Bijlage 1: Formulier wijziging geluidproductieplafond

Naam project	Gpp-naleving Doetinchem - Gaanderen
Onderdeel van	<input type="checkbox"/> Tracébesluit, <input type="checkbox"/> Wijziging bestemmingsplan, <input checked="" type="checkbox"/> Overig, gpp-nalevingsonderzoek
Spoorweg	Het project heeft betrekking op het spoor tussen Doetinchem (km 32,980) tot Gaanderen (km 29,430) (geocode 212).
Type wijziging	<input type="checkbox"/> Wijziging sporen-layout <input checked="" type="checkbox"/> Snelheidstoename <input checked="" type="checkbox"/> Intensiteitstoename
Gekoppelde sanering	<input type="checkbox"/> Ja (zie bijlage) <input checked="" type="checkbox"/> Nee

Tabel met referentiepunten waar een vrijstelling gevraagd wordt op naleving conform art. 11.36, lid 3 Wet milieubeheer.

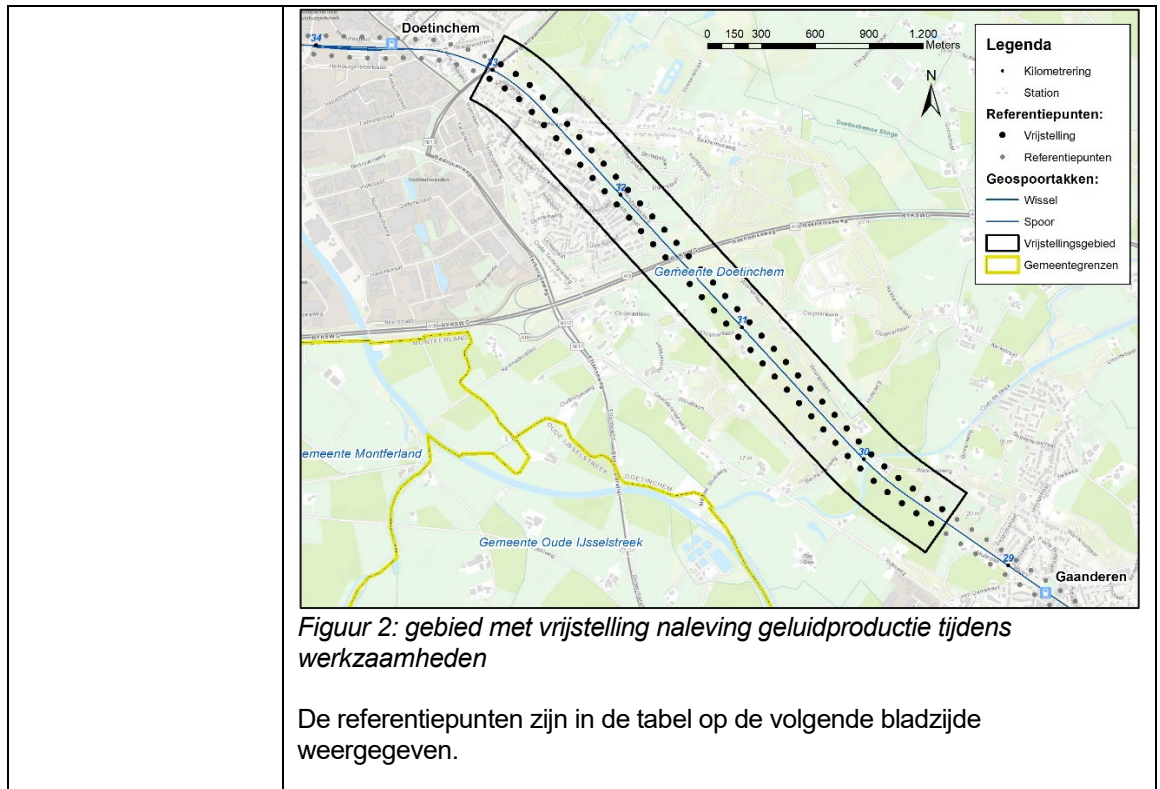
<i>Vrij te stellen gpp's conform art. 11.36, lid 3, Wm</i>	Tot aan het gereedkomen van de werkzaamheden van het project, medio 2022, wordt voor onderstaand gebied met referentiepunten vrijstelling voor het naleven van de gpp's gevraagd.

Figuren van te wijzigen referentiepunten

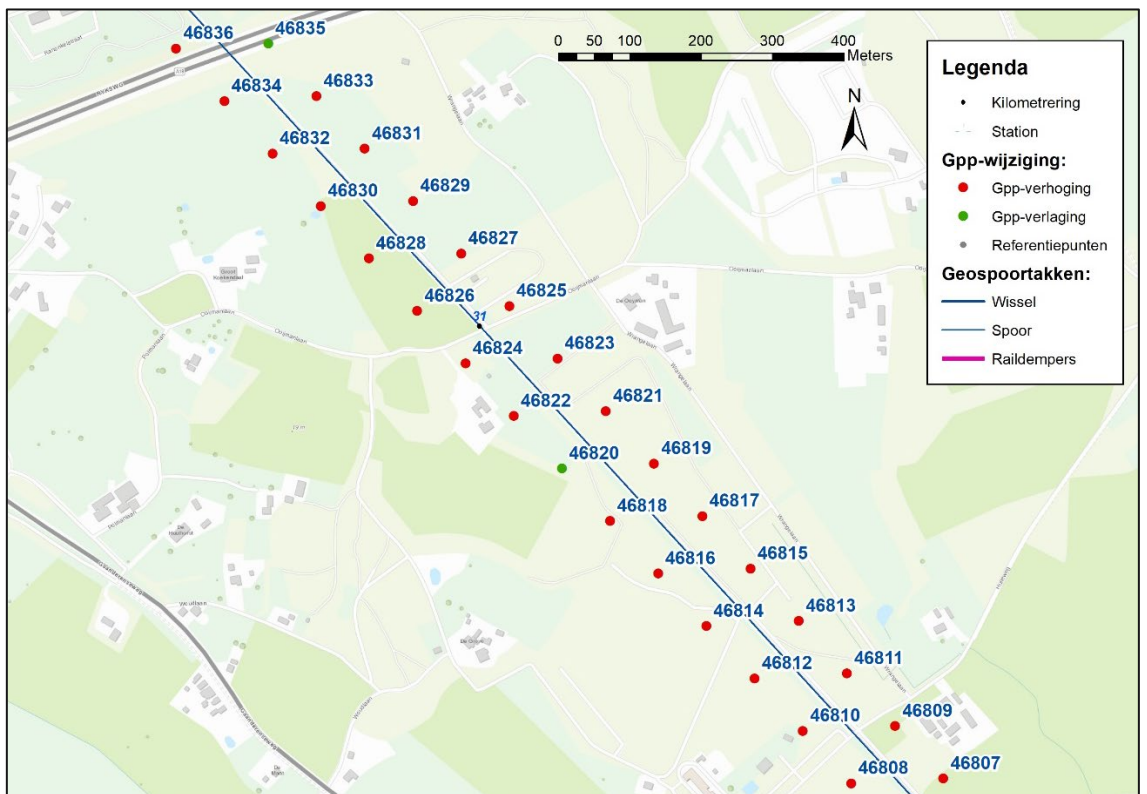
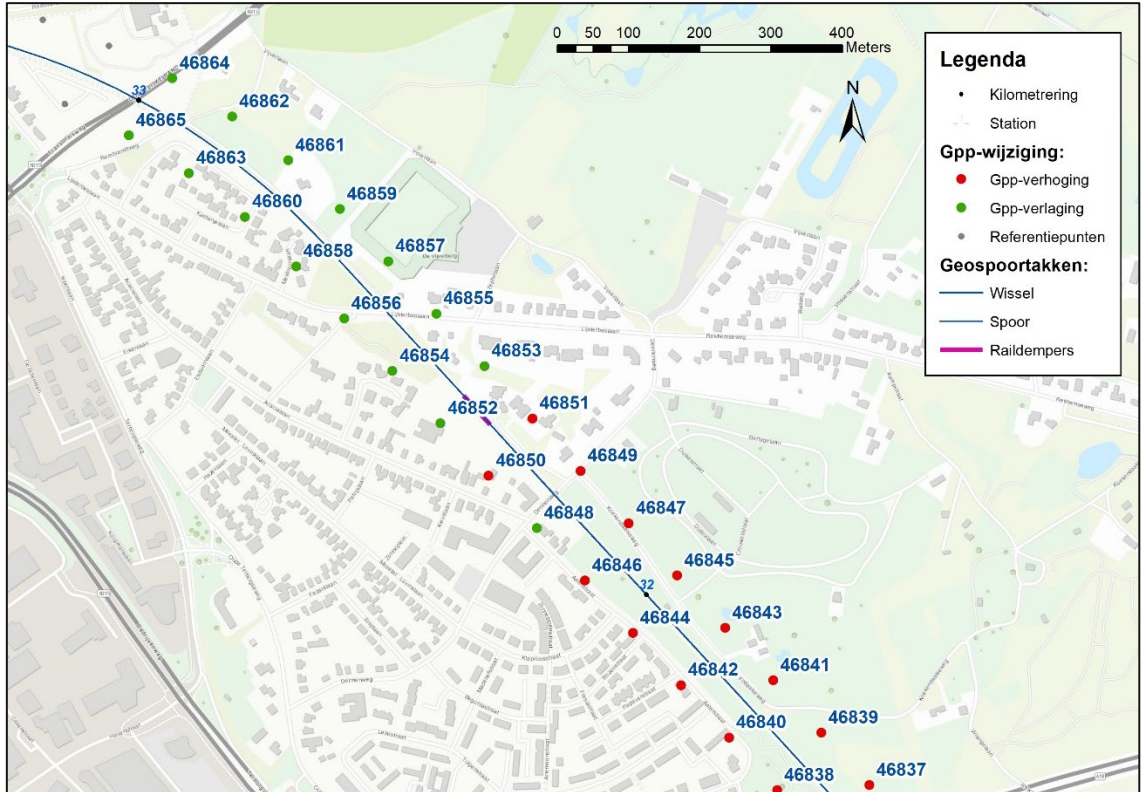
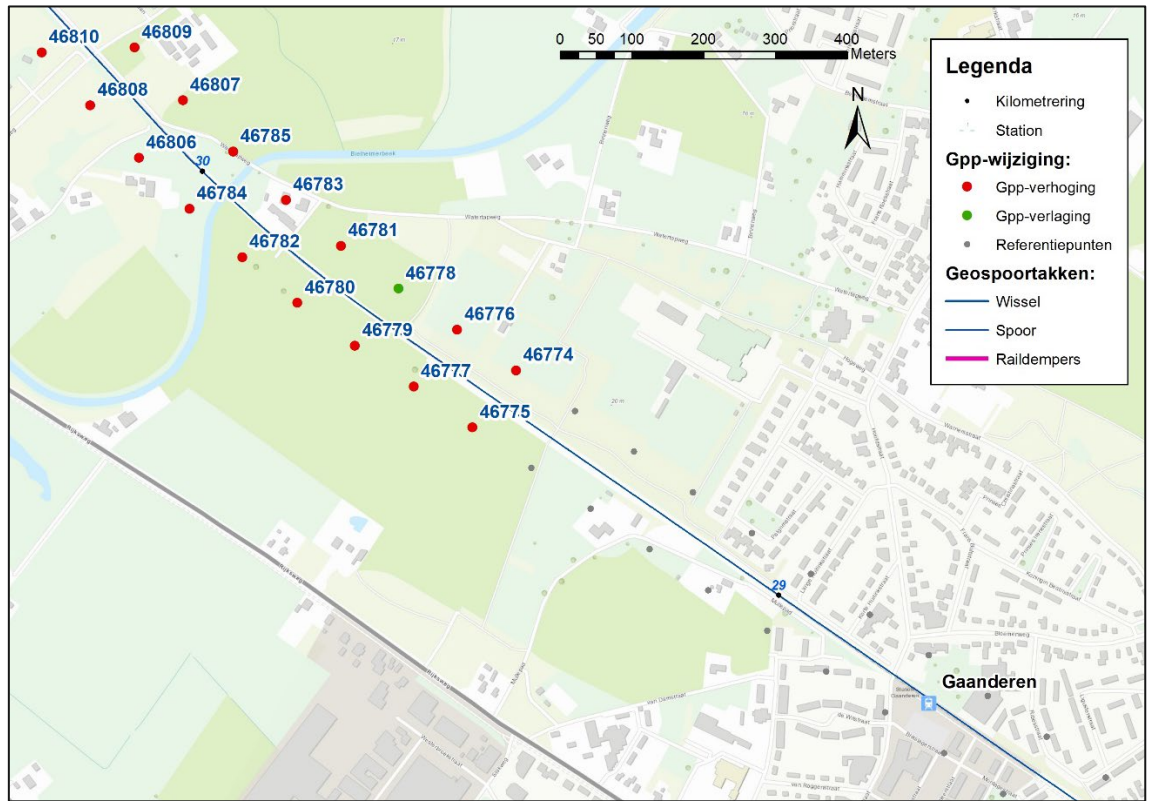
Benodigde bijlage	Toelichting
<p data-bbox="359 362 566 392"><i>Te wijzigen gpp's</i></p>	<p data-bbox="625 362 1476 488">Door het wijzigen van brongegevens na vervanging van de bovenbouw en aanleg van raildempers tussen Doetinchem en Gaanderen en voor het consistent blijven van registergegevens wordt verzocht onderstaande referentiepunten te wijzigen.</p> <div data-bbox="630 519 1487 1108" data-label="Figure"> </div> <p data-bbox="625 1113 1236 1142"><i>Figuur 3 – overzichtskaart met te wijzigen gpp-punten</i></p> <p data-bbox="625 1176 1460 1332">Bij de groene punten is sprake van een verlaging, bij de rode punten van een verhoging. Aanvullend is figuur 3 in vergrote vorm op drie kaartjes weergegeven met bijbehorende gpp-nummers op de hiernavolgende bladzijden. Het bijbehorende nummer is rechtsboven het gpp-punt afgedrukt.</p> <p data-bbox="625 1366 1476 1467">De bestaande en nieuwe waarde is per referentiepunt tezamen met het verschil ook in tabellen op de hiernavolgende bladzijden weergegeven. De gpp-punten met een verhoging zijn vet afgedrukt.</p> <p data-bbox="625 1500 1484 1590">Gpp's met een geldende waarde van 52 dB hebben een dunnelijncorrectie. Deze correctie vervalt bij een nieuwe vaststelling op basis van een geluidprognose.</p>

Referentiepunt	Gpp-vigerend	Gpp-nieuw	Vershil
46774	52,3	52,7	0,4
46775	52,0	52,1	0,1
46776	52,1	52,6	0,5
46777	52,1	52,6	0,5
46778	52,0	51,9	-0,1
46779	52,0	52,4	0,4
46780	52,0	52,2	0,2
46781	52,0	52,6	0,6
46782	53,5	54,1	0,6
46783	53,9	54,5	0,6
46784	56,5	57,1	0,6
46785	55,3	55,9	0,6
46806	52,6	53,2	0,6
46807	52,4	53,0	0,6
46808	52,2	52,9	0,7
46809	52,5	53,1	0,6
46810	53,1	53,7	0,6
46811	53,9	54,5	0,6
46812	52,0	52,7	0,7
46813	53,6	54,3	0,7
46814	52,0	52,3	0,3
46815	53,1	53,8	0,7
46816	52,0	52,6	0,6
46817	52,7	53,5	0,8
46818	52,0	52,6	0,6
46819	52,8	53,7	0,9
46820	52,0	50,5	-1,5
46821	52,5	53,5	1,0
46822	52,3	53,3	1,0
46823	52,4	53,4	1,0
46824	52,4	53,4	1,0
46825	52,3	53,3	1,0
46826	52,6	53,6	1,0
46827	53,3	54,3	1,0
46828	52,1	53,1	1,0
46829	53,2	54,2	1,0
46830	53,1	54,1	1,0
46831	52,9	53,8	0,9
46832	53,6	54,6	1,0
46833	53,2	54,2	1,0
46834	52,0	52,8	0,8
46835	52,0	51,2	-0,8
46836	52,0	52,7	0,7
46837	53,0	53,9	0,9
46838	52,7	53,6	0,9

Referentiepunt	Gpp-vigerend	Gpp-nieuw	Vershil
46840	52,9	53,8	0,9
46841	52,0	52,7	0,7
46842	52,0	52,7	0,7
46843	52,0	52,4	0,4
46844	52,1	52,8	0,7
46845	52,0	52,6	0,6
46846	53,0	53,8	0,8
46847	52,5	53,3	0,8
46848	52,0	51,2	-0,8
46849	52,0	52,7	0,7
46850	52,1	52,9	0,8
46851	52,0	52,3	0,3
46852	52,0	50,5	-1,5
46853	52,0	41,4	-10,6
46854	52,0	51,6	-0,4
46855	52,0	51,6	-0,4
46856	53,0	52,1	-0,9
46857	52,0	50,4	-1,6
46858	52,7	51,6	-1,1
46859	52,0	46,7	-5,3
46860	52,6	51,3	-1,3
46861	52,0	50,3	-1,7
46862	52,0	49,2	-2,8
46863	52,0	50,3	-1,7
46864	52,0	49,0	-3,0
46865	52,0	50,7	-1,3
